通知 No. : S01-2308-073
 発行日 : 令和 5 年 8 月 1 日
 株式会社第一エレクトロニクス

デジタルマルチリレー DMR-Pro およびコネクタ付ケーブルご注文方法変更のお知らせ

■ CN1 DO用

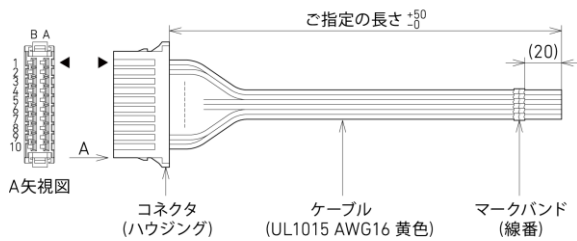
コネクタ付ケーブルの用途 (CN1 DO 用、CN2 DI 用、CN3 出力用) 別に形名・仕様コードを設けます。
 形名・仕様コードをご指定頂くことで、コネクタ付ケーブルを単体でご注文可能となります。

変更前		変更後			
別途、ご対応 (形名・仕様コードはありません)		● CN1 DO 用		● CN2 DI 用	
		DCN20 - ①②③		DCN10 - ①②③	
		形名	仕様コード	形名	仕様コード
		①適用機種	②形状	③ケーブル長	
1	DMR- F/B/S/ FW/SW 用	1	線番付	1	1m
			片側バラ線	2	2m
		Z	その他	3	3m
2	DMR- FR/RR 用			4	4m
				5	5m
				Z	その他
